OFICIO ELECTRÓNICO

ORD. N° : 717
ANT. : PROYECTO DE ROTURA Y REPOSICION DE PAVIMENTOS EN SANTA CECILIA N° 1016, ANTOFAGASTA.
MAT. : ENVÍA OBSERVACIONES A PROYECTO DE ROTURA Y REPOSICION DE PAVIMENTOS EN SANTA CECILIA N° 1016, ANTOFAGASTA
ADJ. : No Hay

Antofagasta, 02 abril 2025

Figura 1

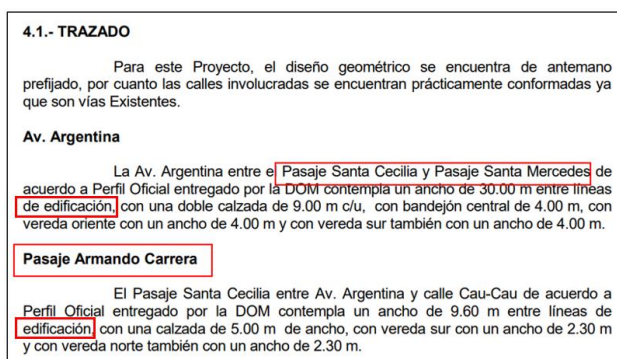
- 1.4. En apartado 4.1 "Trazado", se indica que Av. Argentina se encuentra entre pasaje Santa Cecilia y Pasaje Santa Mercedes, sin embargo, ambas corresponden a vías locales, por lo que se debe corregir. Además, se menciona a Pasaje Armando Carrera, cuando en realidad la descripción corresponde a Calle Santa Cecilia (ver figura 1). Por otro lado, se señala dimensionamiento según Perfil DOM para Av. Argentina de 30 m entre líneas de edificación, cuando en realidad dicha dimensión corresponde a la distancia entre líneas oficiales, esto también se debe corregir para la descripción realizada para Calle Santa Cecilia (ver figura 1).

Figura 2

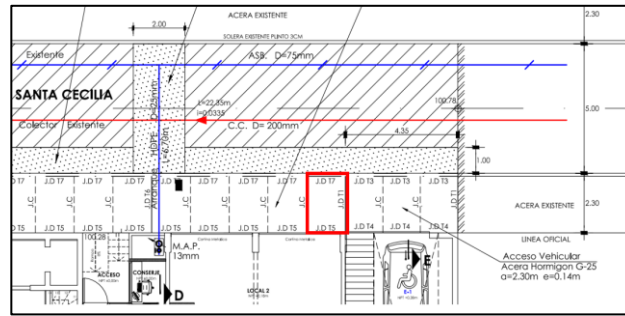
- 2.1. El acceso vehicular debe ser proyectado con ochavos a modo de resguardar la seguridad del peatón en la zona de ingreso de vehículos.
- 2.2. En acceso vehicular, se debe considerar 2 m de acera de refuerzo de espesor $e=14$ cm (ver figura 2).

Figura 3

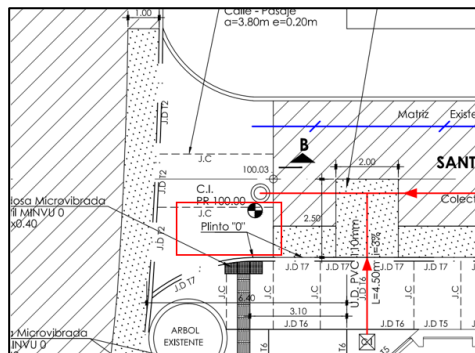
- 2.15. Eliminar nota "Plinto 0" indicada en planta de reposición, según se muestra en figura 3.

Figura 4

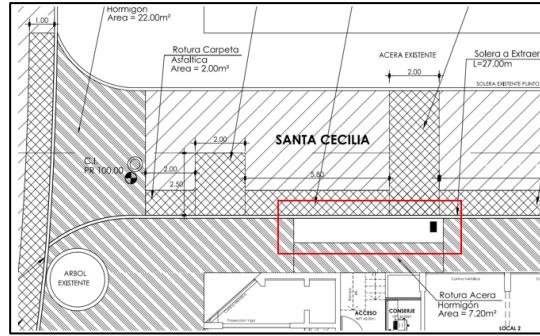
- 2.16. En base a las condiciones existentes, se debe corregir la planta de rotura de pavimentos, específicamente en la esquina sur- oriente de Av. Argentina con Santa Cecilia. Actualmente se está considerando la rotura de acera de hormigón en toda la esquina, sin embargo, según lo observado, dicha esquina no se encuentra pavimentada en el ancho de 8 m indicado. Corregir inconsistencia.
- 2.17. Aclarar porque no se esta considerando la rotura del pavimento en el área señalada (figura 4).
